AJUSTE DE TRAÇADO VIÁRIO E DE GRAVAME DE ÁREA VERDE E INCLUSÃO DE GRAVAME DE BACIA DE AMORTECIMENTO

O CONSELHO MUNICIPAL DE DESENVOLVIMENTO URBANO AMBIENTAL, EM SESSÃO REALIZADA NO DIA 26 de 07 / 2016, FACE AO DISPOSTO NO ARTIGO 164, DA LEI COMPLEMENTAR Nº 434, DE 1º DE DEZEMBRO DE 1999

RES. Nº 2473 / 16

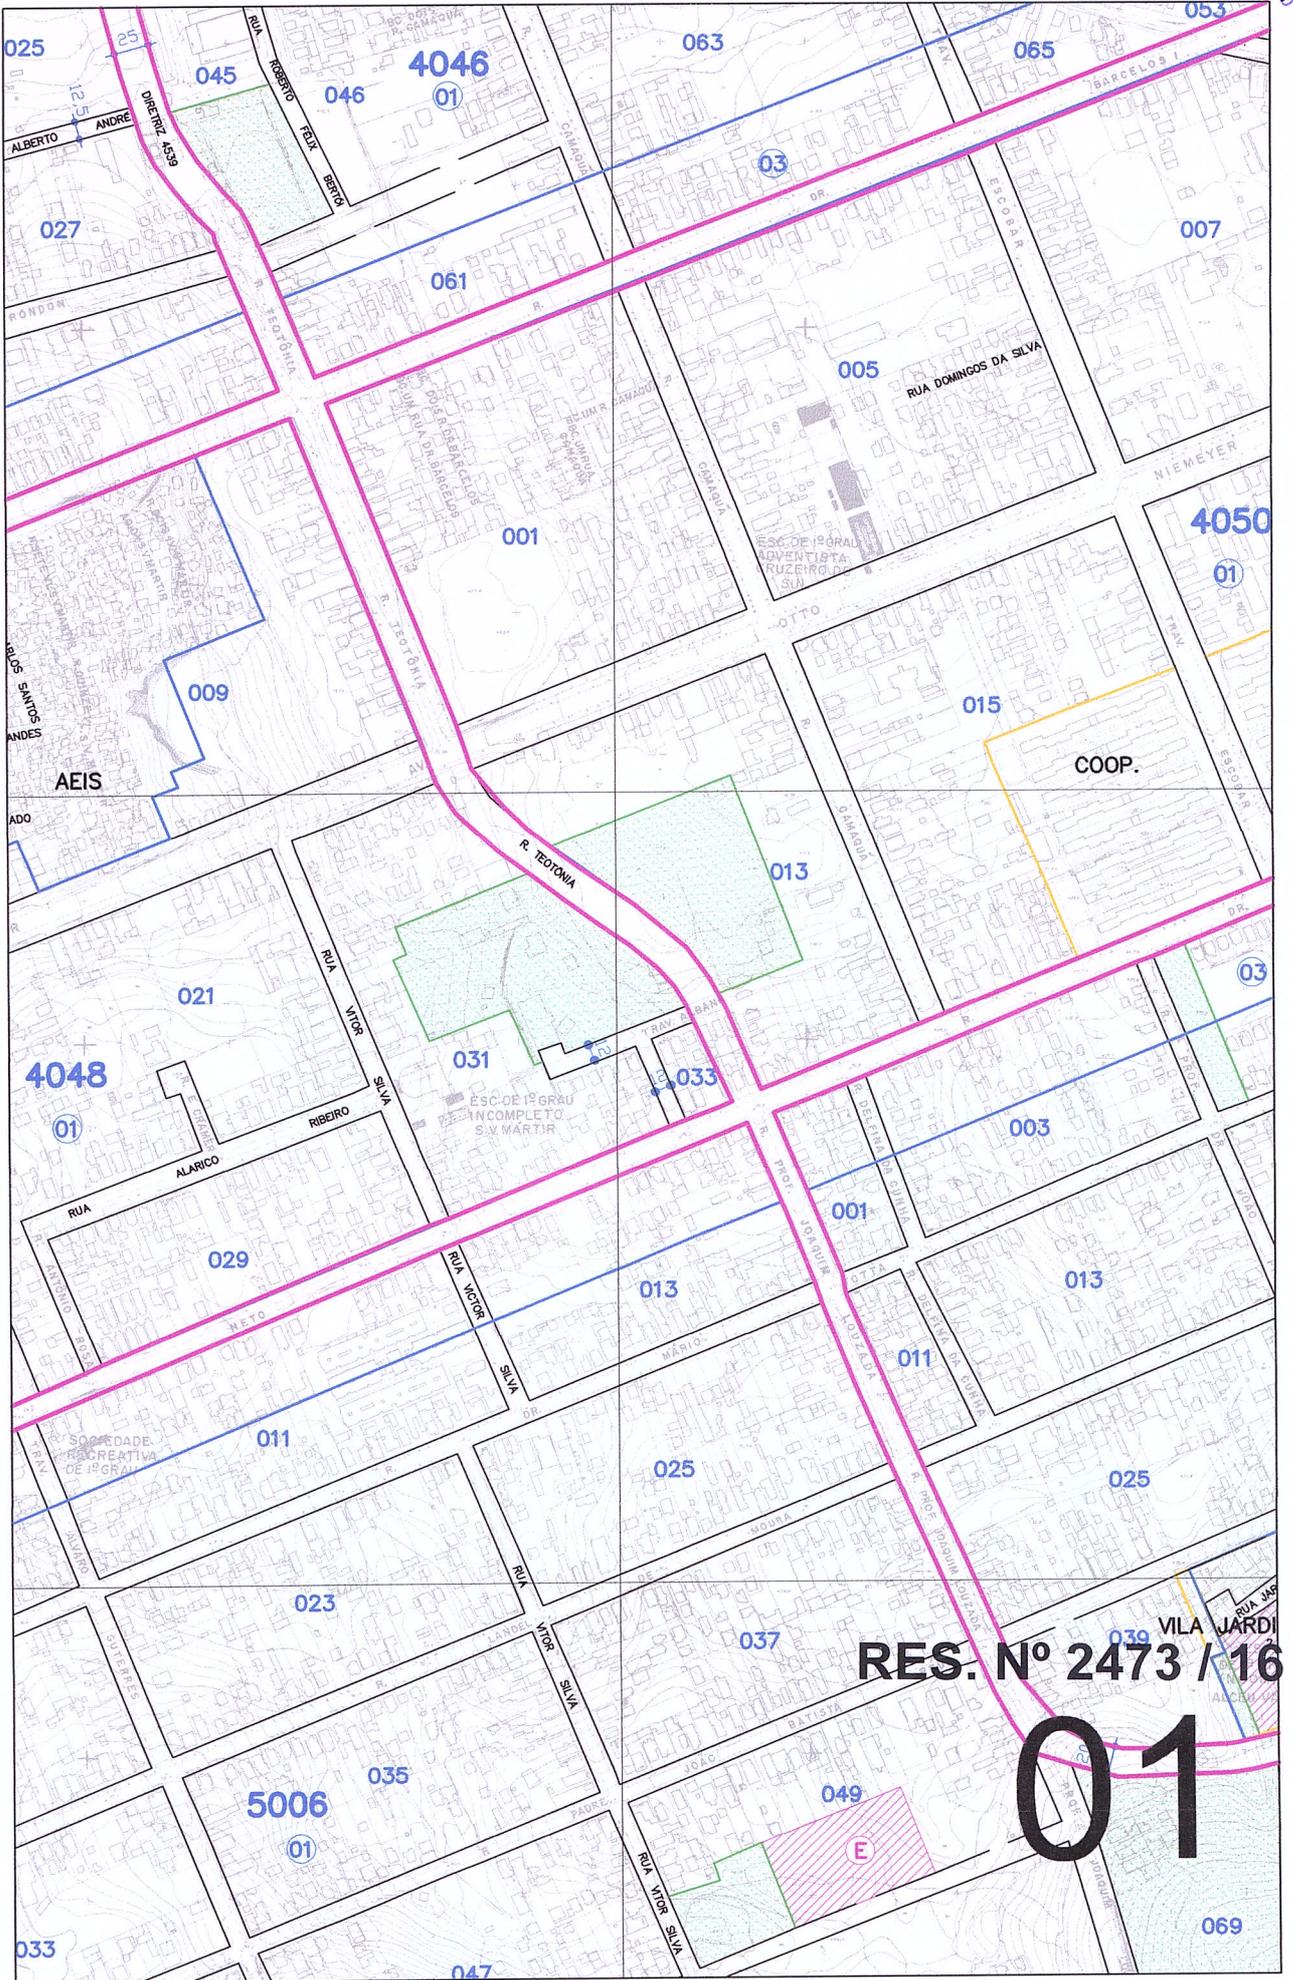
O ajuste de traçado viário da Rua Teotônia, mantendo o gabarito de 20 metros, no trecho entre a Avenida Otto Niemeyer e a Rua Dr Pereira Neto, localizado na MZ 04, UEU 48 e UEU 50, conforme planta 2 anexa.

O ajuste dos limites do gravame de área verde localizada no quarteirão formado pela Avenida Otto Niemeyer, Rua Dr Pereira Neto, Rua Vitor Silva e Rua Camaquã, na MX 04, UEU 48 e UEU 50, conforme planta 2 anexa.

A inclusão de gravame de bacia de amortecimento, com área de 9.425,87m², o quarteirão formado pela Avenida Otto Niemeyer, Rua Dr Pereira Neto, Rua Camaquã e Gravame da Rua Teotônia, na MZ 04, UEU 50, conforme planta 2 anexa.

Tratam-se de ajustes de gravame do traçado viário da Rua Teotônia e limites do gravame de área verde que têm origem na necessidade de se adequar o espaço do quarteirão face implantação de área para bacia de amortecimento. A área a ser gravada como bacia de amortecimento foi prevista no Plano Diretor de Drenagem Urbana da Bacia Hidrográfica do Arroio Cavalhada desenvolvido pelo Departamento de Esgotos Pluviais, DEP.
